改善箇所説明図-①

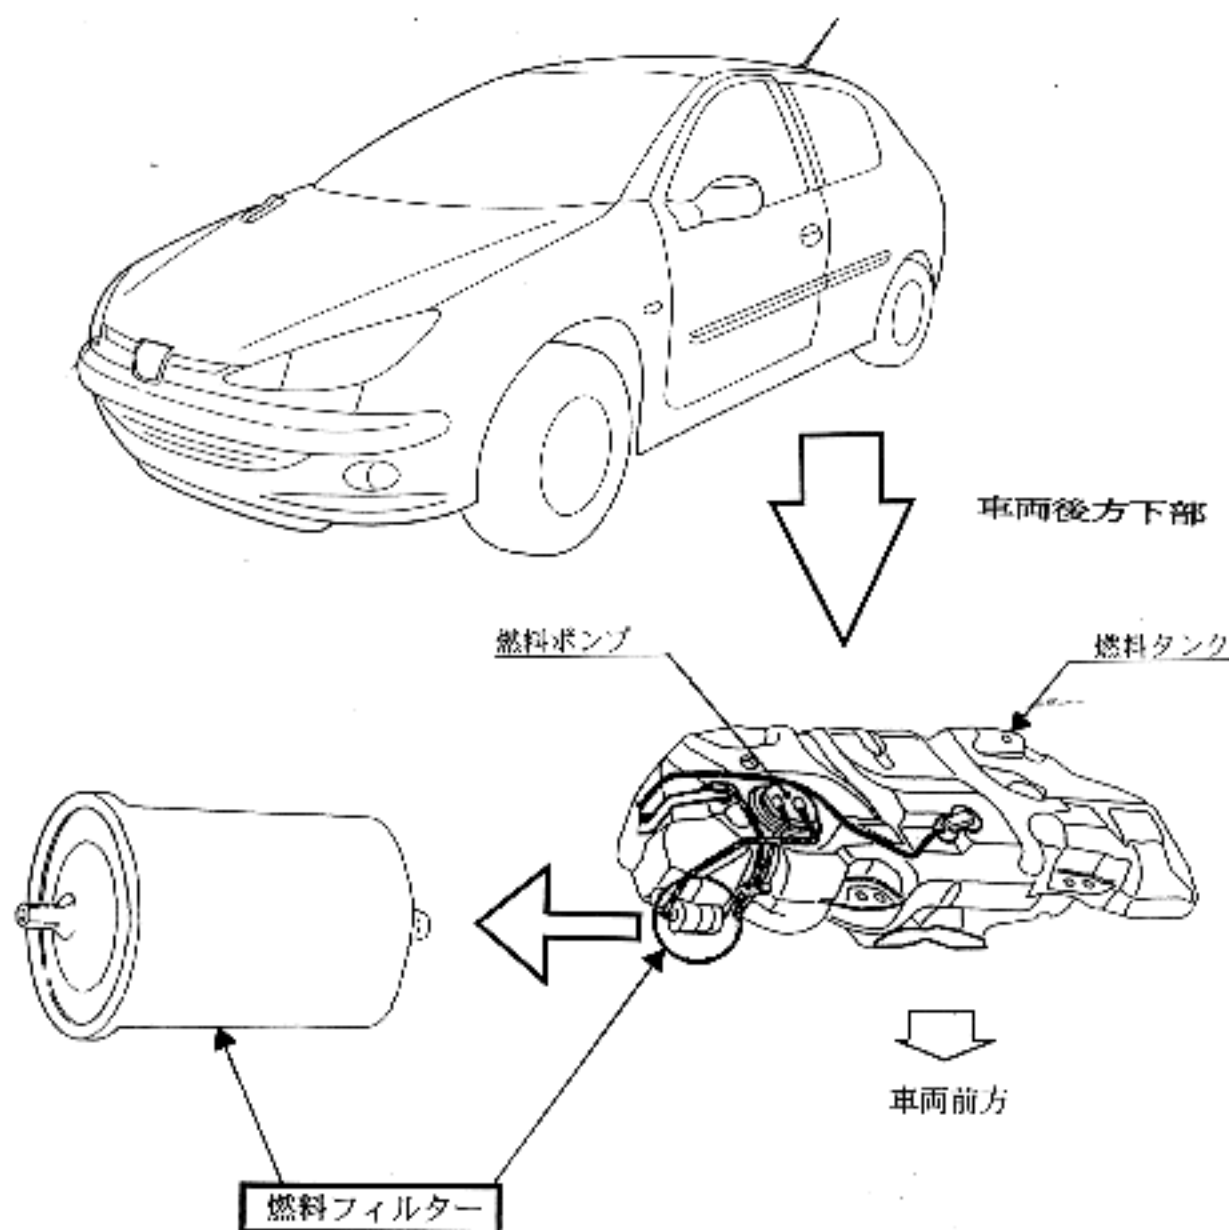
基準不適合発生箇所

燃料タンクと燃料ポンプの間に取り付けられているアルミ製燃料フィルターの容器合わせ部の加工が不適切なため、そのままの状態で使用を続けると当該容器が腐食し、最悪の場合、燃料が漏れるおそれがある。

改善内容

全車両、燃料フィルターを対策品と交換する。
